SYCTOM

Réponses suite aux 6^{ème}, 7^{ème} et 8^{èmes} demandes de précisions

***« Conception, réalisation et exploitation
d'un centre de tri des collectes sélectives et de tri-méthanisation
des ordures ménagères à Romainville »***

2.2 Question n°2 : Installation de chantier

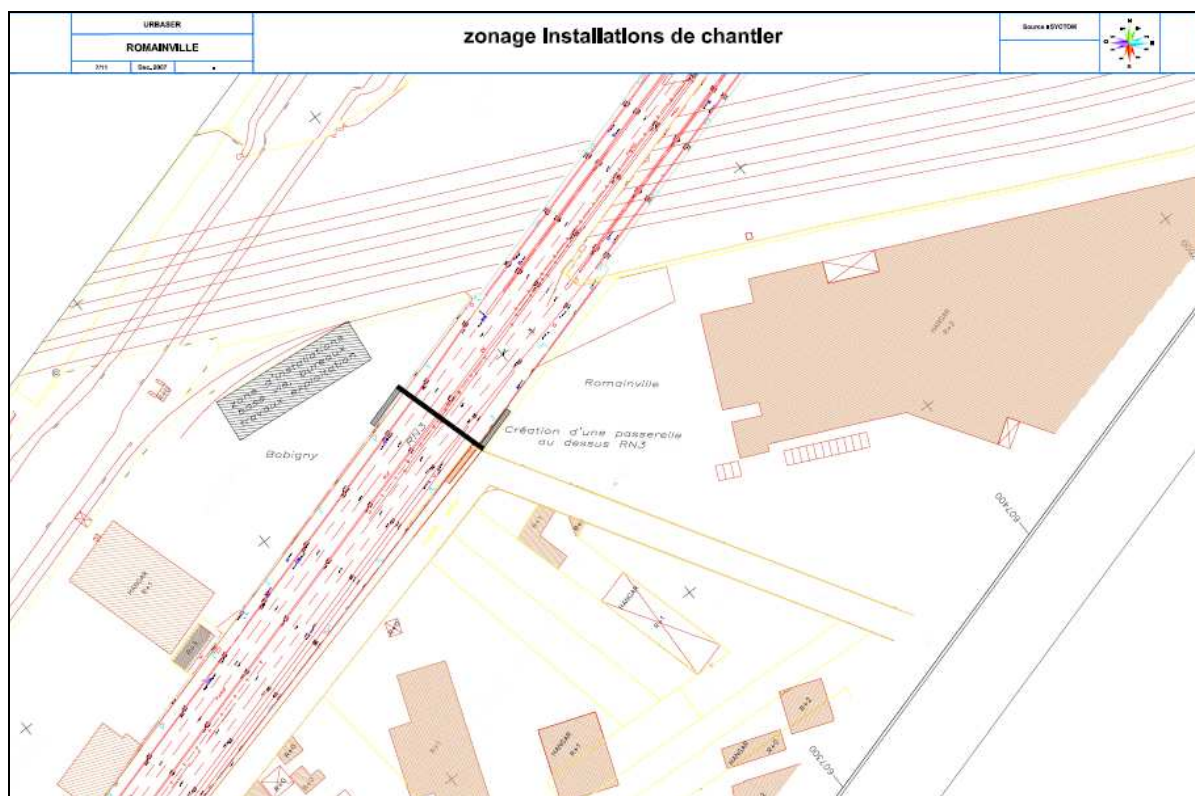
Question : Pouvez-vous compléter votre plan d'installation de chantier en précisant les flux des ouvriers entre la base vie et les différentes zones de travaux ?

Vous trouverez en annexe au chapitre 23 du présent document les plans d'installations de chantier précisant les flux des ouvriers.

3.1 Question n°1 : Stationnement

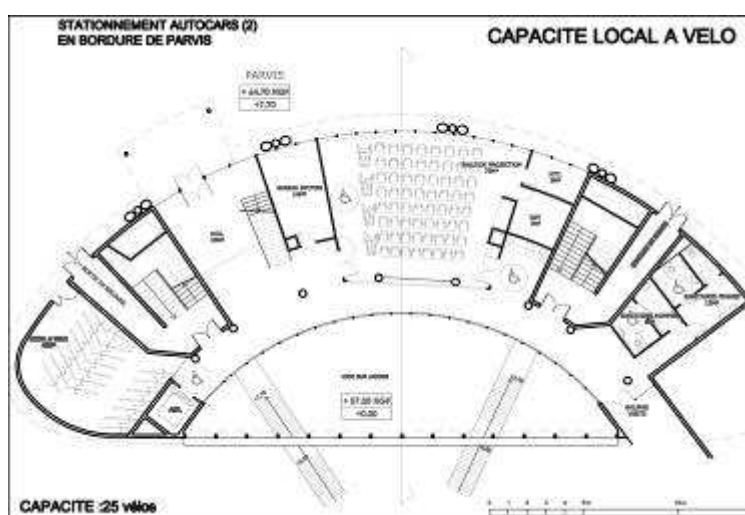
Question : Pouvez-vous préciser la localisation du parking et le nombre de places de stationnement pour les VL (dont PMR), autocars et 2 roues ? Comment les piétons accèdent-ils à leur lieu de travail depuis ce parking ?

Le parking VL se situe au niveau ± 0.00 (57.00NGF) autour du patio dit « jardin des ombres », abrité sous la rampe d'accès au centre. Son entrée est indépendante par la rue Anatole France. Il compte 100 places dont 5 réservées aux PMR, les plus proches du bâtiment administratif, bâtiment auquel on peut accéder par ascenseur ou par deux escaliers extérieurs vers le rez-de-parvis. Le reste du centre est accessible à niveau depuis le parking vers le côté opposé.

Le parking à vélo est intégré au rez-de-parvis du bâtiment administratif, dans une position volontairement privilégiée. Il peut contenir 25 vélos.

Deux emplacements réservés aux autocars sont prévus le long de la RN3 à niveau avec le parvis et à l'entrée principale du centre.

3.2 Question n°2 : Accessibilité PMR

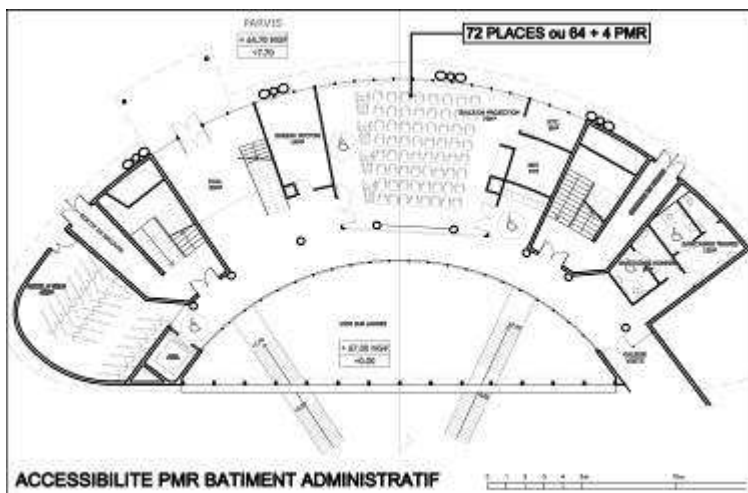
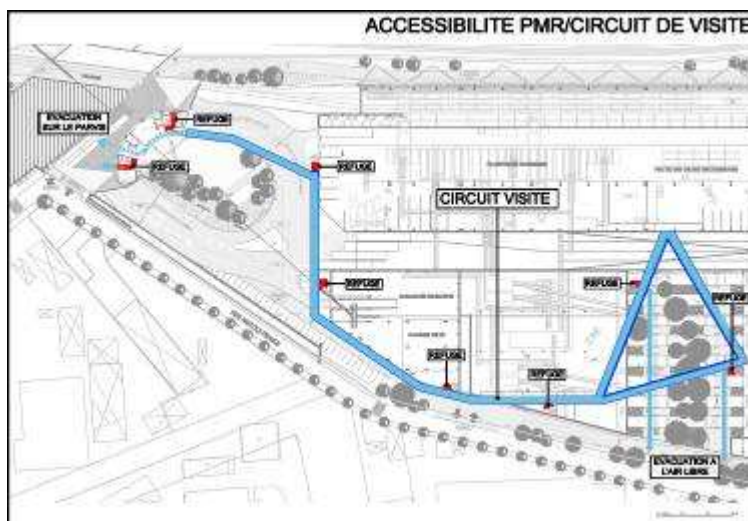
Question : Pouvez-vous justifier l'accessibilité du centre aux personnes à mobilité réduite conformément à la réglementation et en particulier pour le circuit de visite, les espaces pédagogiques et les bâtiments administratifs ? Pouvez-vous préciser sur les plans la localisation des locaux suivants : local refuge, sanitaires, emplacement pour effectif assis ainsi que la pente des rampes ?

Les espaces pédagogiques, sanitaires, bureaux, etc. sont regroupés au sein du bâtiment administratif, la plupart au rez-de-parvis, et sinon accessible par ascenseur, conçus dans le respect des réglementations PMR.

La salle de conférence est équipée d'un mobilier (mobile !) permettant d'aménager des emplacements pour 4 fauteuils.

Le circuit de visite propose des évacuations régulières protégées ou extérieures, équipées de local ou terrasse refuge pour les PMR et ne présente aucune pente supérieure à 4 %.

11.2 Question n°2 : Schéma architecture

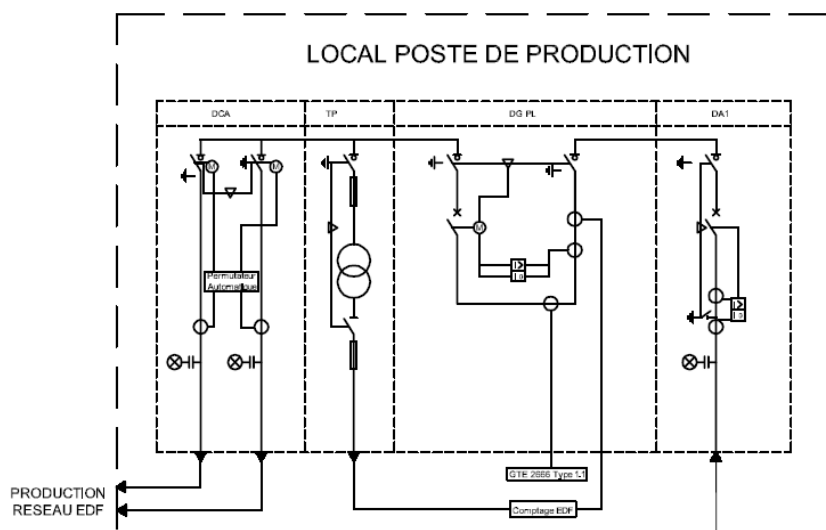
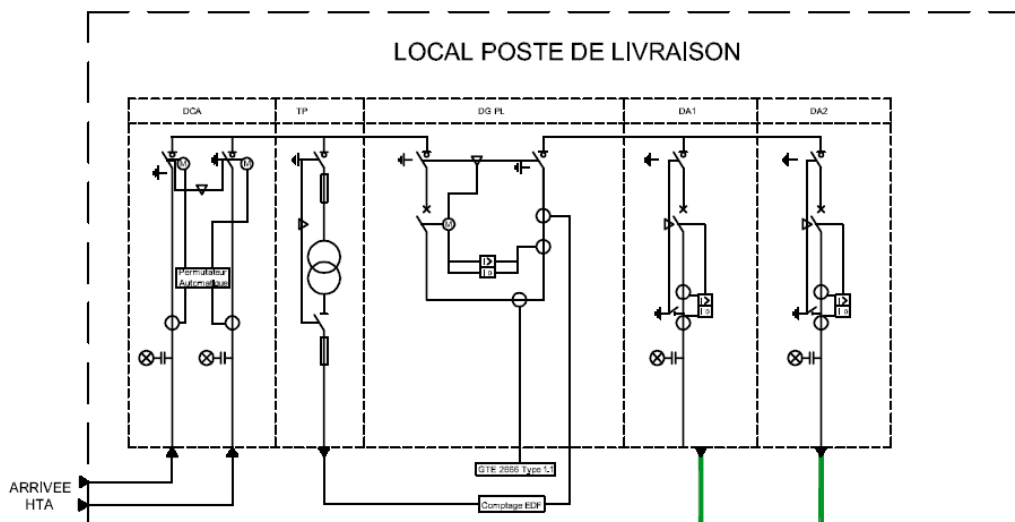
Question : Pouvez-vous confirmer que le schéma d'architecture proposé répond aux attentes du CCTP (vente intégrale de l'électricité produite et achat séparé de l'électricité pour le fonctionnement du centre) ?

Le Plan Général Unifilaire de Distribution Electrique complété est joint en annexe.

11.6 Question n°6 : Contrôleurs redondants

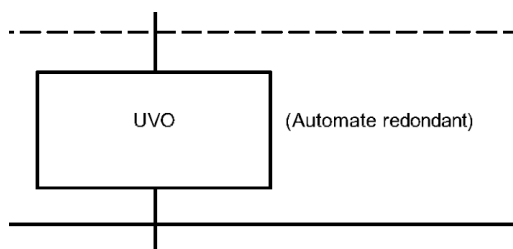
Question : Il nous semble nécessaire d'installer des contrôleurs redondants pour les ateliers à process continu. Confirmez-vous que ces éléments sont intégrés dans votre offre ?

Vous trouverez joint en annexe le Plan Général d'Architecture du Contrôle Commande complété sur lequel apparaît la redondance des ateliers à process continu.

12.4 Question n°4 : Surfaces utiles

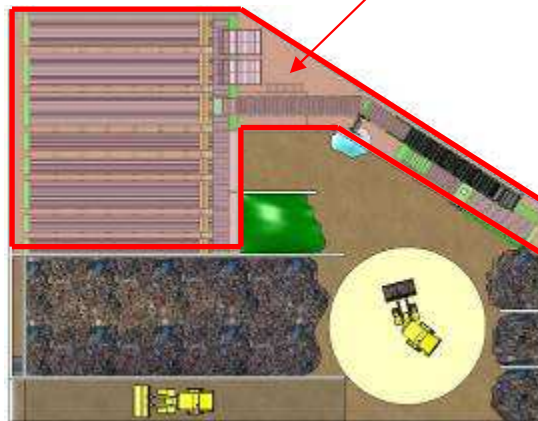
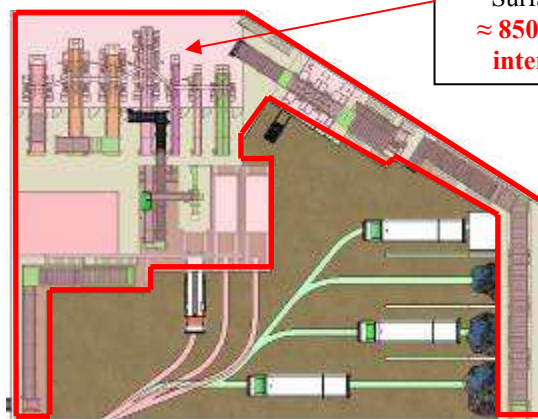
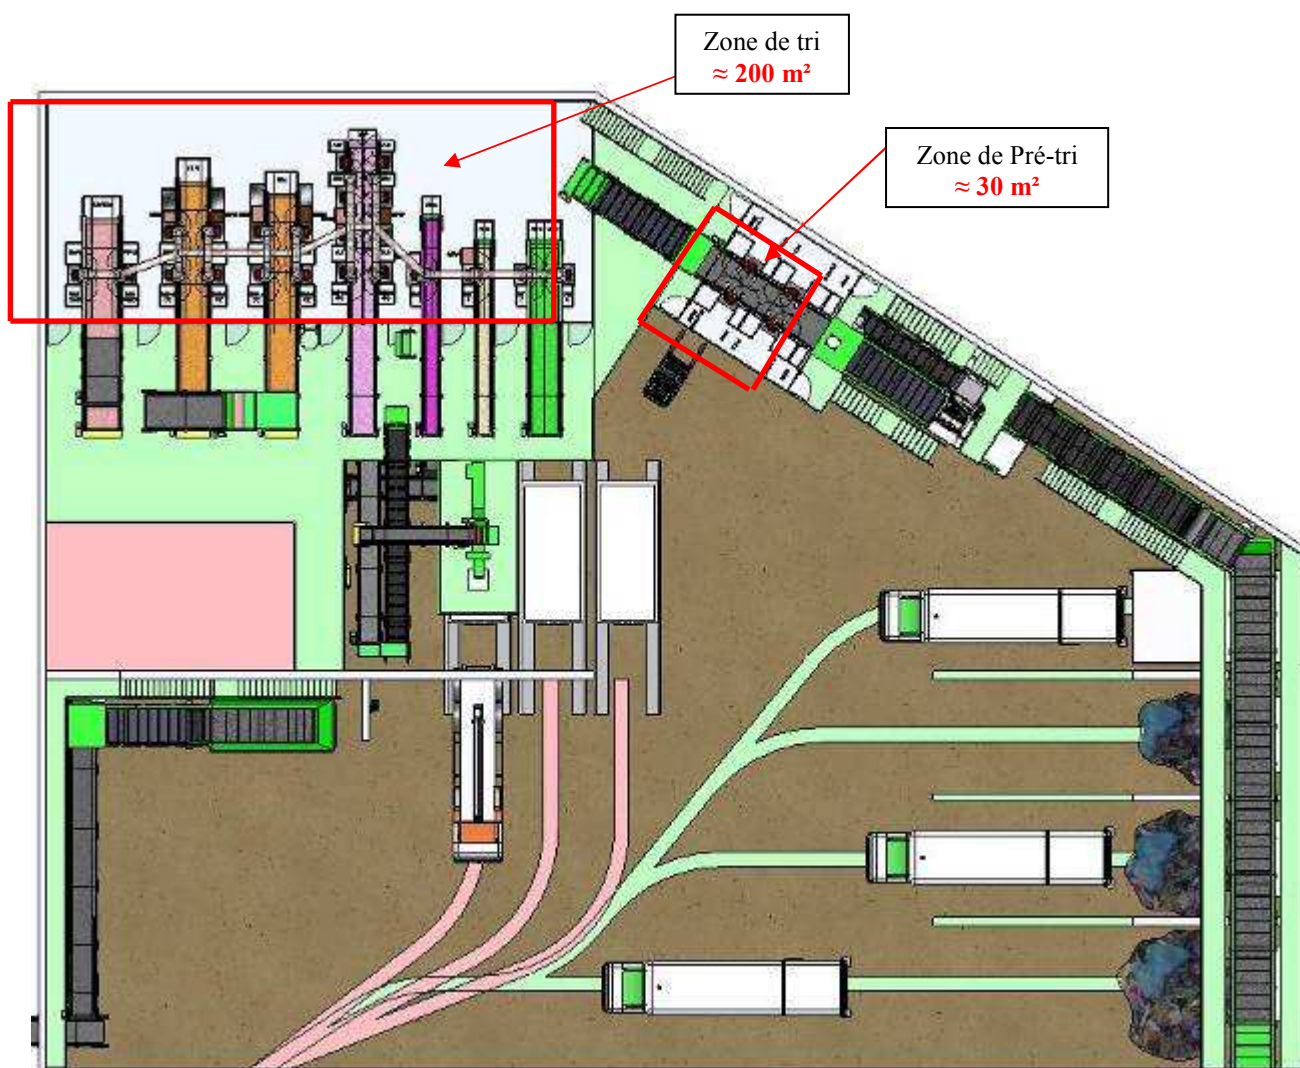
Question : Pouvez-vous nous fournir un détail des surfaces utiles des zones suivantes de l'unité de tri des CS :

Zones de stockage amont, 480 m²

Process, $\approx 2500 \text{ m}^2$ sur trois étages.

— Niveau -1.5 m :

Surface process
 $\approx 680 \text{ m}^2$

— Niveau +4.5 m :

Surface process
 $\approx 850 \text{ m}^2 + 500 \text{ m}^2$
intermédiaires

— Niveau +13 m :

Surface process
 $\approx 500 \text{ m}^2$

— Cabines de tri et de pré-tri, 230 m²

14.2 Question n°2 : Hauteur stockage CS

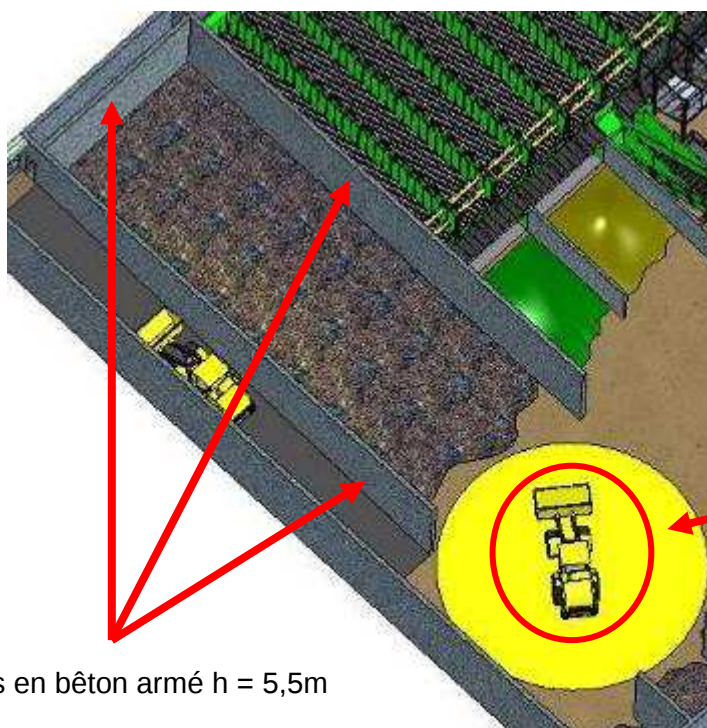
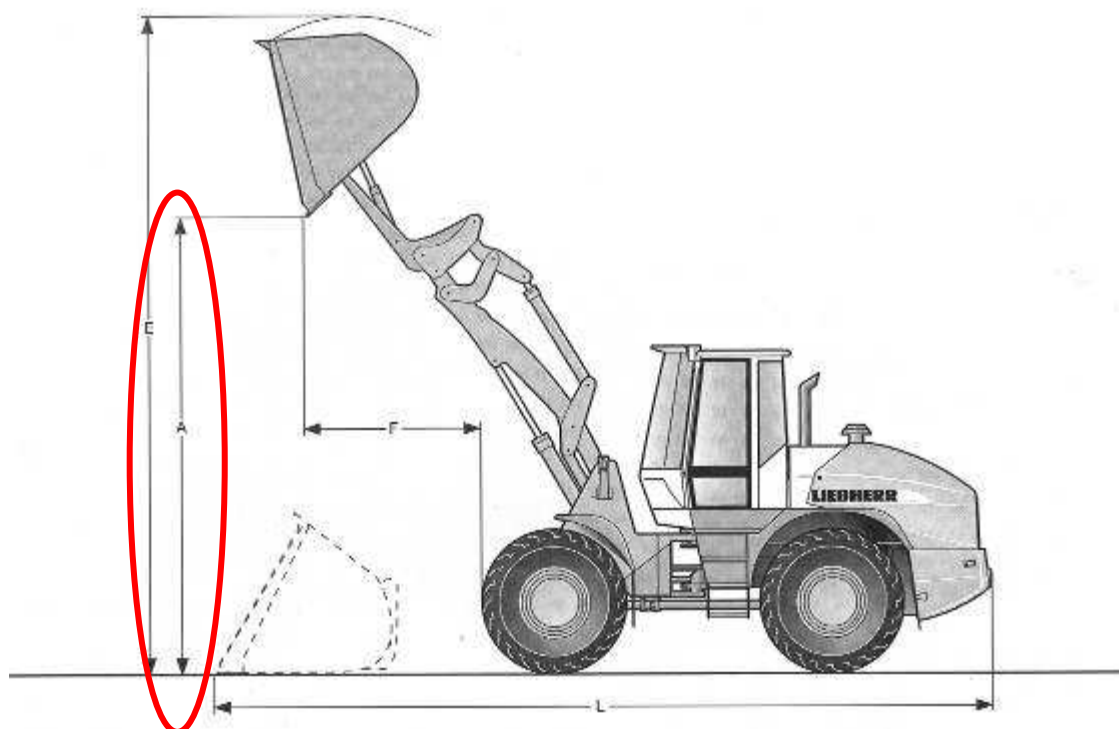
Question : Vous parlez de 3.5 m de hauteur de stock amont pour l'unité de tri des CS. Quels sont les aménagements prévus pour permettre une telle hauteur ?

La zone de stockage amont est ainsi ceinturée de murs en béton armé assurant la résistance aux poussées des déchets et aux chocs des engins d'exploitation. Ces murs en béton armé s'élèvent sur toute la hauteur sous plafond de l'unité soit 5,5m environ et ceinturent la zone de stockage amont sur plus des ¾ de son périmètre.

Murs en béton armé h = 5,5m

Chargeur avec possibilité de
gerbage des déchets à 4,35m

Le chargeur à godet utilisé permet quant à lui aisément le gerbage des déchets à une hauteur de 3,5m sans pour autant atteindre la hauteur sous plafond.
